31000 – 23 marzo 2007

Doctora
PATRICIA GONZÁLEZ ÁVILA
SECRETARIA DE LA MOVILIDAD
Bogotá D.C.

Asunto: Control Fiscal de Advertencia. Deficiencias en la construcción y operación del sistema de vertimiento y tratamiento de residuos provenientes de los baños en el Terminal de Transportes de Bogotá D.C.

Módulo de excretas:

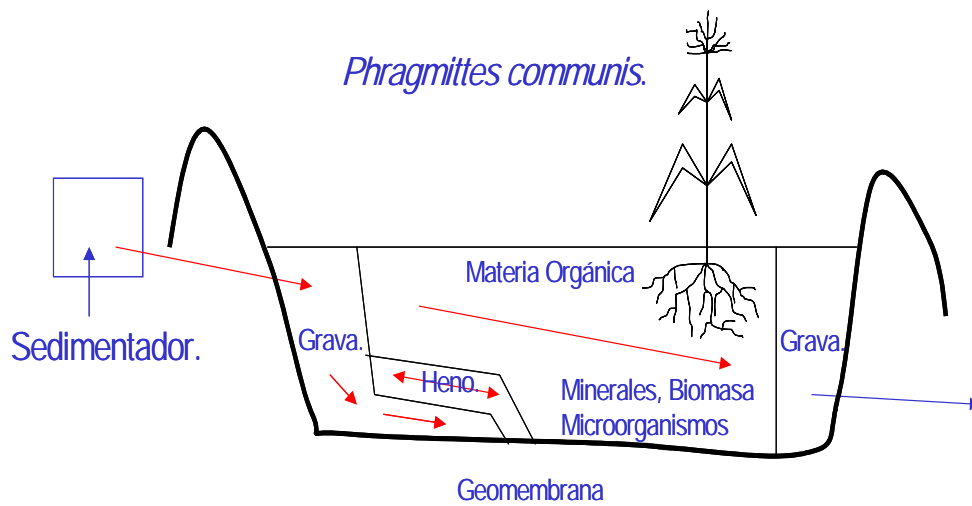
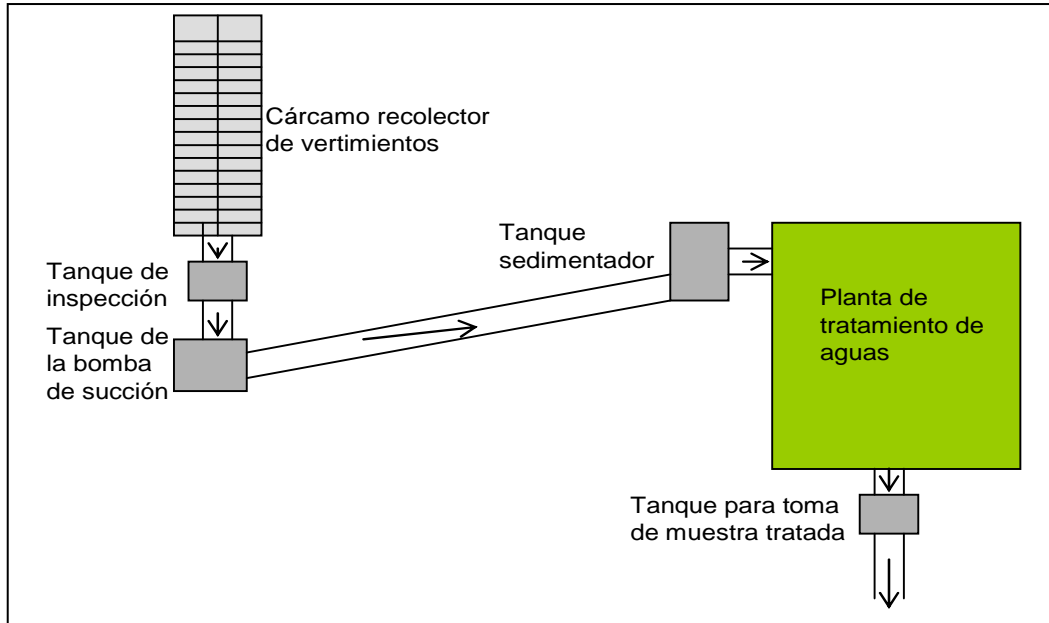
- Falta de señalización para el respectivo uso del módulo.
- No se contempló un plan de limpieza.
- Carencia en el sistema para el control de olores.
- Carencia de un plan para el manejo de lodos.
- Falta de control de espumas.
- Carencia de un mantenimiento preventivo.
- El contacto directo del usuario con el foco de contaminación define la operación como de riesgo alto para la salud humana.

- Existe vertimiento de excretas en zonas diferentes a las definidas en el diseño para tal fin, generándose un foco de contaminación.
- Carencia en la zona afluente de un punto hidráulico, para la limpieza de la zona contaminada.

- Presencia de vertimiento de excretas en los colectores de agua lluvias.
- Contaminación de la capa asfáltica en la zona del módulo de excretas y deterioro de las zonas anexas al mismo.

- El sistema de vertimiento carece de uniformidad de criterio por la forma de disposición del vertimiento de los buses y el sistema de recolección de los mismos.

- Falta de aislamiento de la planta de tratamiento de aguas residuales, lo que evidenció presencia de basuras y deterioro del geotextil que recubre la grava, filtro de entrada y salida de la planta.

- Carencia de un tratamiento primario, (remoción de una porción de los sólidos suspendidos y de la materia orgánica de las aguas residuales), que ocasionó un colapso en el sistema, específicamente en el tanque de succión por la presencia de sólidos.

- Deterioro de los filtros de la planta de tratamiento de aguas residuales.
- Aposamientos de los vertimientos en áreas aledañas al módulo de excretas.

- Se observó el deterioro (desportillamiento) del concreto hidráulico que sirve de soporte y fijación a la rejilla del cárcamo donde se realiza el vertimiento, lo cual conlleva a su paulatino desprendimiento.

- Para la construcción del módulo se implementó levantar una construcción en un sistema aporticado de 2 niveles, con su respectiva cubierta; estructura que en su diseño no cumple con la normatividad sismorresistente, NSR-98⁴

⁴ Título C, concreto estructural, capítulo C21, requisitos para estructuras con capacidad de disipación de energía mínima, moderado y especial, para diseño sismorresistente. No cumple el numeral C.21.3.3, refuerzo transversal en vigas. La distancia de los flejes debe ser de 40 cms y se observa de 10 cms.

- Luego de 10 meses de operación del sistema, aún no se ha logrado que funcione la planta de tratamiento, toda vez que se ha tenido que retirar en cuatro oportunidades las plantas que realizan la oxidación del sistema. Así mismo se ha tenido que retirar en dos oportunidades totalmente la biomasa, por cuanto no se ha podido lograr el período de retención del vertimiento apropiado para lograr su objetivo el cual consiste en filtrar las partículas contaminantes del mismo.

1. Para la ubicación del módulo de excretas, no se tuvo en cuenta el sitio para que este no generara un impacto negativo (salubridad).
2. El cárcamo construido para el vertimiento de las excretas, no es lo suficientemente funcional; no se adapta a los diferentes sistemas de los buses⁵, y no garantiza la captación del 100% de los vertimientos.
3. El módulo no cumple con la normatividad sismorresistente.
4. Deficiente calidad del concreto hidráulico.
5. La vía de acceso vehicular al módulo no es funcional, toda vez que los vehículos tienen que maniobrar para acceder al módulo y este carece de señalización.

En virtud de las consideraciones expuestas, este despacho considera procedente advertir de manera oportuna a su administración sobre el riesgo fiscal, ambiental y de salubridad al que se ve avocado el patrimonio público del Distrito, por lo que se deben adoptar las medidas correctivas pertinentes que garanticen la seguridad, durabilidad, funcionalidad, calidad, eficiencia, efectividad y sostenibilidad del proyecto.
